LAUGARDALSLAUG

MINNISBLAÐ

VERKNÚMÉR: 01107019
VERKHLUTI: 01
HÖFUNDUR: Kristján Guðlaugsson
RÝNT AF: IN/MS
DREIFING: Ósk Soffía Valtýsdóttir

Efni: Burðarvirki stúkumannvirkis

Mynd 2. Sniðteikning stúkumannvirkis.

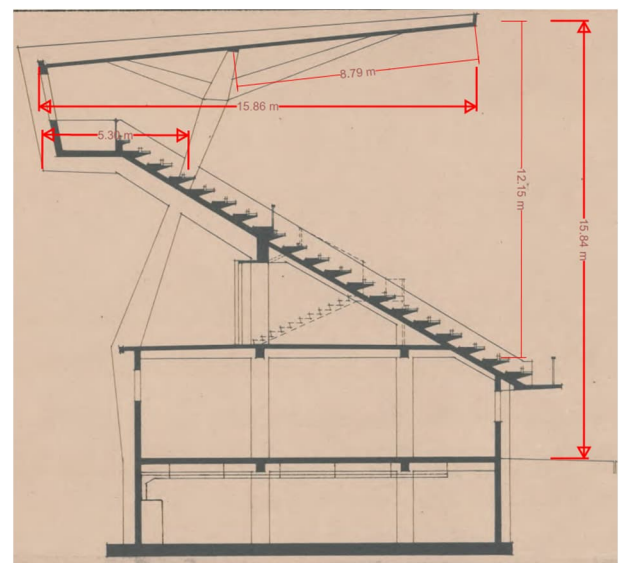
Þyngdarmiðja þakflatarins er u.þ.b. 8m frá norðurvegg og súlur styðja undir þakið um miðbik þaksins, en súlurnar koma niður í áhorfendapalla í um 5,5m fjarlægð frá norðurvegg. Þetta verður til þess að þakið „vill“ falla fram fyrir sig (til suðurs), en norðurveggurinn togar á móti. Burðarþolslega verður þetta til þess að þrýstingurinn á súluna þar sem hún mætir áhorfendapöllum verður enn meiri en sem nemur þyngd þaksins.

Minni steypustykki kynnu að hrynja úr framkanti þaksins (syðst) eða mögulega úr fletinum sjálfum (sjá mynd 2 og minnisblað ID 346666 bls. 11-13). Hér er aðeins bent á hættuna af þessu en ekki reynt að leggja mat á líkur á að þetta gerist.

Önnur mynd væri að „brofliður“ myndaðist þar sem súlurnar og áhorfendapallarnir mætast í eins konar stóru X-i (sjá mynd 2). Til þess að þetta gerist þyrfti járnþending neðan í skábitum sem eru undir áhorfendapöllum að vera léleg eða ónýt en hún er að mestu í vari fyrir verstu rigningaráttum og ekki verður séð að bitarnir séu illa skemmdir. Þetta er því talið ólíklegt en að súlur gefi og verður ekki skoðað nánar.

Svalir neðst á áhorfendasvæðinu mynda eins konar skyggni í um 3m hæð yfir nyrsta hluta sundlaugarbakkans og setpottunum, sjá mynd 2. Litlir molar sem kynnu að hrynja úr skyggninu yrðu líklega varla meira en til óþæginda, en þeim mun stærri sem stykkinn kynnu að vera þeim mun líklegri yrðu meiri eða alvarlegri slys. Líkur til að burðarvirki svalanna falli saman eru líklega ekki miklar. Á skyggninu eru verulegar skemmdir og þær eru metnar meiri en svo að viðgerð sé raunhæfur kostur (sjá

Lagt er til að þakið og burðarvirki þess verði fjarlægt sem fyrst.

minnisblað ID 346666 bls. 25). Þar sem viðgerð er ekki talin fýsileg er lagt til að svalirnar verði fjarlægðar og hætta á hruni úr þeim þar með útilokuð.
